Avis sur le projet de centrale solaire à Villelongue-dels-Monts (Pyrénées-Orientales)

N°Saisine : 2023-012621

Avis émis le 18 janvier 2024

Figure 1 : Localisation du site d'implantation du projet et zone d'implantation potentielle (source : dossier)

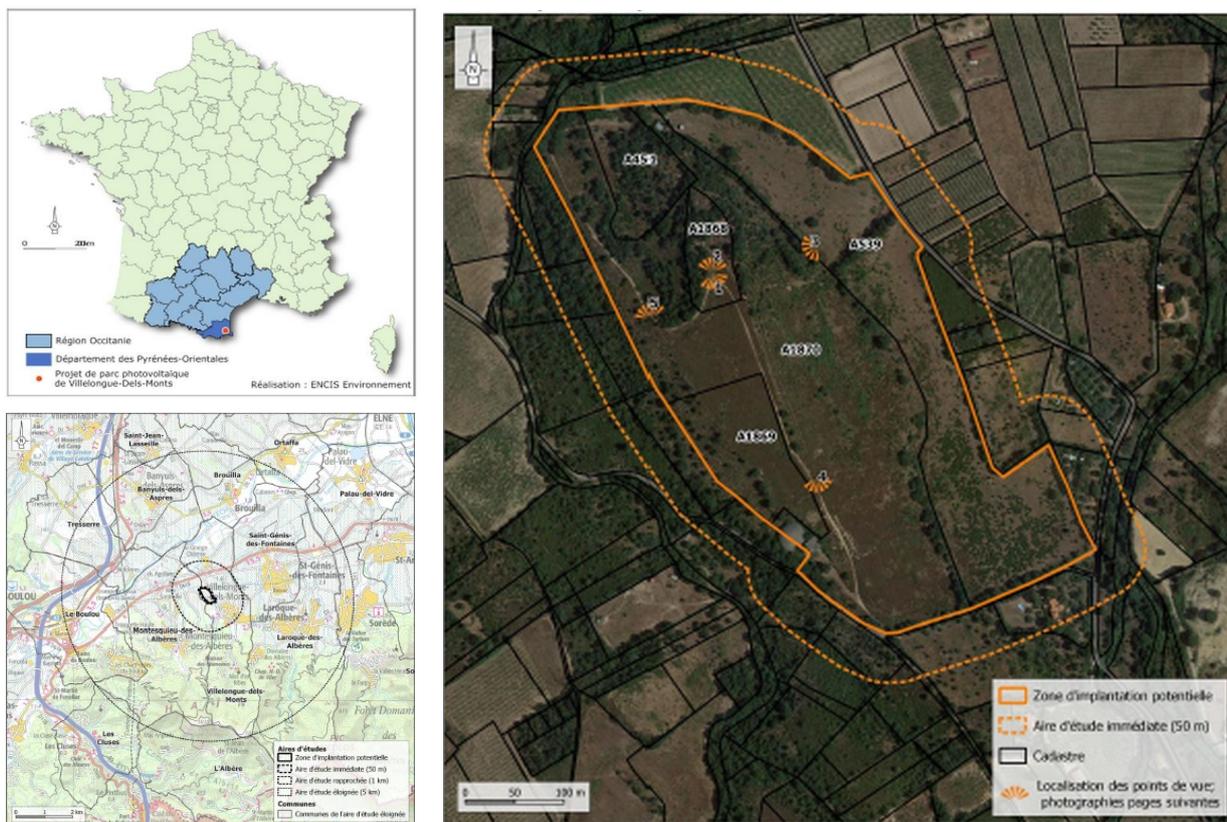
La MRAe considère que la justification de la localisation du site est insuffisante et recommande de produire une analyse de solutions alternatives (secteurs très anthropisés ou dégradés notamment), à minima à l'échelle supra-communale, en accord avec les orientations nationales et régionales, afin de déterminer la solution de moindre impact environnemental.
